**Projet de renforcement de la capacité de traitement de la station  
d'épuration des Eaux Blanches de Sète (34)  
présenté par la Communauté d'Agglomération du Bassin de Thau**

**Avis de l'autorité environnementale  
sur le dossier présentant le projet  
et comprenant l'étude d'impact**

**N° : 2017-005134**

Périmètre d'étude des zones de rejet

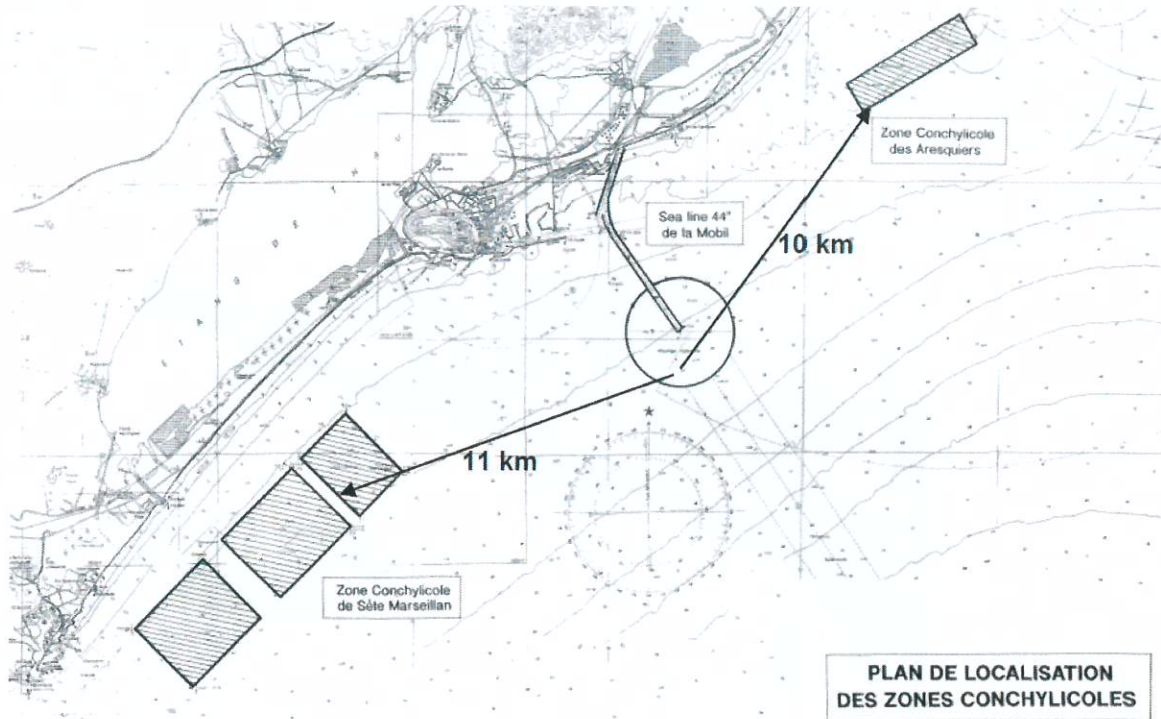
L'autorité environnementale considère, compte tenu de la pauvreté des eaux en éléments particuliers et en matière organique et de la forte intensité lumineuse en Méditerranée, que les temps de disparition des bactéries (T90) sont assez rapides (de l'ordre de l'heure lorsque les effluents sont en surface, plus longs en profondeur). Elle rappelle que le suivi des valeurs seuils réglementaires est effectué par l'agence régionale de santé pour les eaux de baignade et par l'IFREMER pour les productions conchylicoles.

Concernant la capacité de transfert hydraulique de l'émissaire évaluée à 2 700 m<sup>3</sup>/h, qui conditionne le dimensionnement hydraulique des filières de la station, le dossier fait état d'investigations complémentaires à mener pour identifier l'origine de la limitation actuelle du débit pouvant transiter par l'émissaire à 1 850 m<sup>3</sup>/h au lieu de 3 000 potentiellement. En l'absence de conclusion, l'autorité environnementale s'interroge sur la capacité de l'émissaire à faire transiter le débit projeté de 2 700 m<sup>3</sup>/h.

Elle signale qu'afin de connaître les améliorations prévues en termes de suivi, il lui a été nécessaire de consulter le compte rendu d'une réunion inséré en annexe. Il ressort notamment de ce compte rendu que les prélèvements en mer, actuellement au nombre de 3, apparaissent insuffisants et passeront à 8 pour le suivi du flux à la mer, et qu'un suivi des molécules émergentes pourrait être mis en place. L'autorité environnementale estime en effet nécessaire de mettre en place un suivi plus performant.
